**Avis sur le projet d'exploitation
d'une carrière et d'installations de traitement de matériaux et de
stockage de matériaux
à Altkirch (68)
de la société HOLCIM Haut-Rhin**

n°MRAe 2018APGE90

Nom du pétitionnaire	HOLCIM HAUT RHIN
Commune	Altkirch
Département(s)	Haut-Rhin (68)
Objet de la demande	Demande d'autorisation de : – renouveler partiellement l'autorisation d'exploiter la carrière de roche calcaire – exploiter des installations de traitement et de stockage de matériaux.
Date de saisine de l'Autorité Environnementale	16/08/18

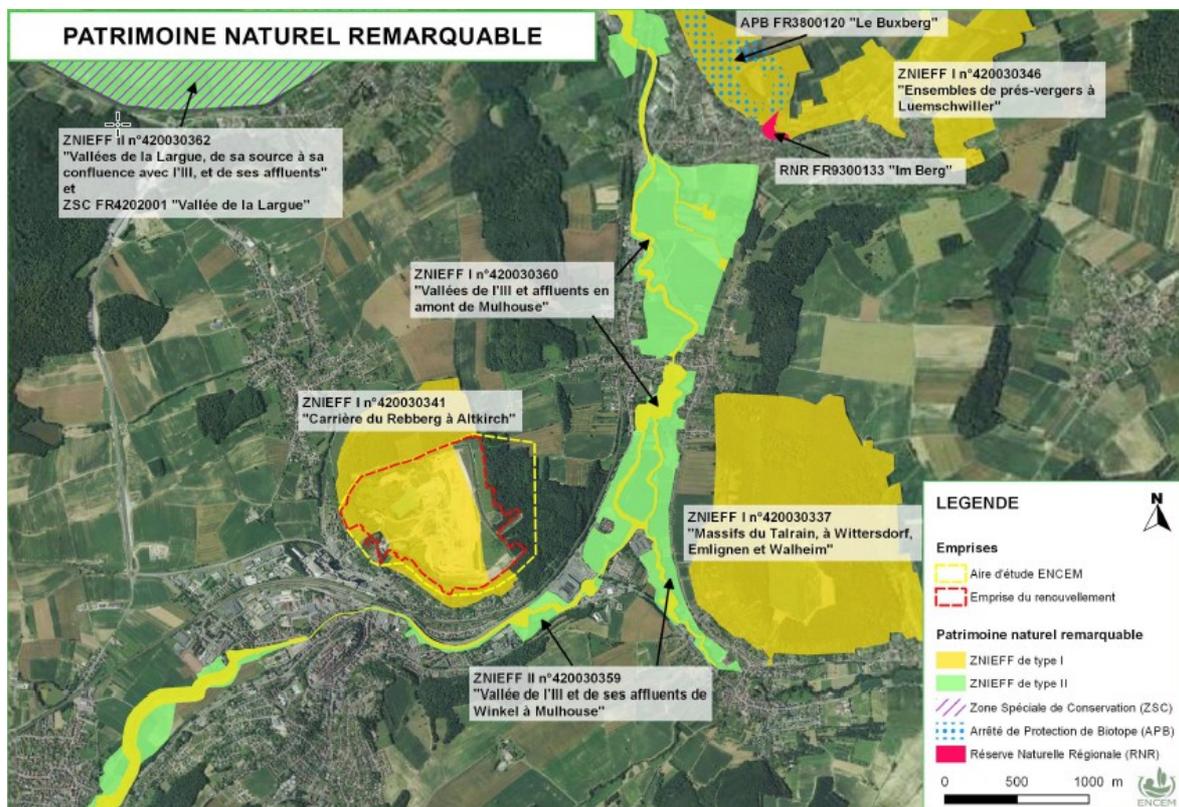
Par ailleurs, le demandeur a mis en place en 2018 un réseau de surveillance des retombées de poussières constitué de 5 jauges (2 en limites de site et 3 en éloigné, avec une fréquence de contrôle trimestrielle) pour lequel aucun résultat d'analyse n'est présenté.

L'Ae recommande à l'exploitant de transmettre aux collectivités locales et au préfet les résultats des campagnes de mesures des retombées de poussières et l'analyse de ces mesures en termes d'impact sur la qualité de l'air.
